## Posouzení realizace výstavby 2. Etapy chodníků Nebovidy

V počátku zahájení realizace výstavby 2. etapy chodníků v obci Nebovidy jsme byli osloveni starostkou Michaelou Purč, abychom jako nezávislá nezainteresovaná společnost, která nemá žádné ekonomické, majetkové či rodinné vazby, zhodnotili vhodnost realizace již zmiňované akce výstavby 2. etapy chodníků v obci Nebovidy.

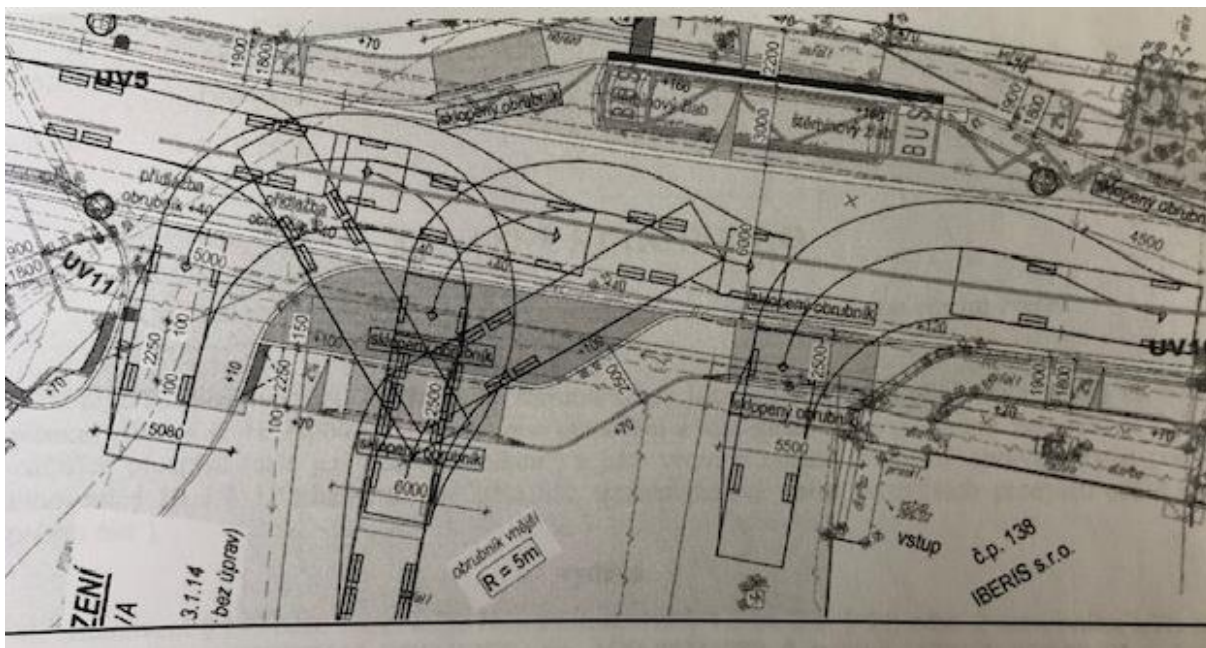
Projektant vypracoval „I.“ verzi PD v úrovni pro DUR, se kterou souhlasila většina vlastníků sousedních parcel, a to včetně vlastníka parc. č. ■■■ (souhlas se zabráním cca 0,4 m pozemku), ale nesouhlasil vlastník parc. č. ■■■ na protější straně. Projektant tedy vypracoval druhé řešení části stavby u zálivu autobusové zastávky s jejich posunutím směrem do centra obce, tím se posunul i přechod pro chodce a vlastník parc. č. ■■■ již se záměrem souhlasil, jelikož mu nezasahoval do pozemku. Dané řešení však vlastníkově parc. č. ■■■ nezabírá domluvených cca 0,4m pozemku, ale více jak 2,0 m, k čemuž nedal nikdy souhlas a obec v zastoupení pana starosty předala na stavební úřad souhlas vlastníka parc. č. ■■■ s verzí I., ale dokumentace byla předložena ve verzi II.

Aby toho nebylo málo, vlivem posunutí zálivu zastávky výše vzniklo nové stanovisko SPDI (specializované pracoviště dopravních inženýrů PČR) a SÚS JMK (Správa a údržba silnic Jihomoravského kraje), kde SÚS JMK má požadavek na minimální šíři komunikace 6,5 m, osazení varovných pásů z hmatové dlažby u všech vjezdů apod. V rámci stanoviska SPDI byly do projektové dokumentace dokresleny vlečné křivky pro otáčení autobusu přes plochu naproti zastávce, která se v současné době využívá jako plocha pro parkování, i když k tomu není určena a má sloužit pro otáčení autobusu /viz výšek PD níže/.

Ve III. verzi PD, kterou projektant předal obci jako finální verzi, která je dle projektanta shodná se stavebním povolením a byla dopracována do DPPS, má již uvedenou šíři komunikace 6,5m, nebyly však doplněny hmatové dlažby do chodníkových sjezdů dle požadavku dotčených orgánů. V dané dokumentaci jsou však rozměry komunikace přepsané a neodpovídá schválené dokumentaci na SÚ.

Bohužel po detailním kontrolování projektové dokumentace jsme narazili na fakt, že projektant se dané problematice příliš nevěnoval, jelikož varovné pásy do PD nedoplnil, komunikaci nepřeprojektoval, pouze upravil číselné hodnoty šíře kót, což bylo zjištěno při detailním přeměřování na výkrese, který byl projektantem odevzdaný. Není možné, aby na jednom výkrese v daném měřítku kóta se stejnou délkou 6,5m měla vždy jinou změřenou šířku v rozmezí od cca 22,3mm pod zastávkou přes 23,5mm na přechodě po 26,8mm u RD čp. 70, přičemž v měřítku 1:250 s 3% zkreslením vlivem tisku odpovídá délka 25,2mm. Danému rozměru při zkreslení odpovídá šířka komunikace v dolní části obce nebo sjezdy. Je tedy patrné, že šířkové uspořádání komunikace není dle skutečnosti, ale hodnoty jsou přepsané. Daným naměřeným hodnotám na výkresech odpovídají výměry z verze II. (23,5mm odpovídá cca 6,05m, verze II. má hodnotu v daném místě 6,07m), která ale nesplňuje požadavek SÚS JMK na minimální šíři komunikace. Bohužel pochybení v PD jsou i další, jako např. nepřekontrolování hloubky stávající stoky. V PD je stoka v hloubce cca 2,1m, ve skutečnosti cca 0,9m, na což je navázána vyprojektovaná realizace nových šachet v původních pozicích dle PD, což není možné provést dle PD a stavebního povolení. U některého RD nebyl vyprojektovaný vstup, a naopak někde byl navíc, byť si je vlastníci přílehlé nemovitosti nepřáli. Přeprojektování výstavby v části zálivu pro autobus není možné realizovat ze dne na den, jelikož to zde není možné bez vypořádání majetkoprávních vztahů okolních pozemků, do kterých stavba zasahuje. V daném problematickém místě má komunikace dle verze II. pouze 6,07m a má mít 6,5m dle požadavku SÚS JMK, aby byla zkolaudovatelná, což by znamenalo zásah do pozemků, ke kterým není dán souhlas, a vlastníci ho udělit nechtějí.
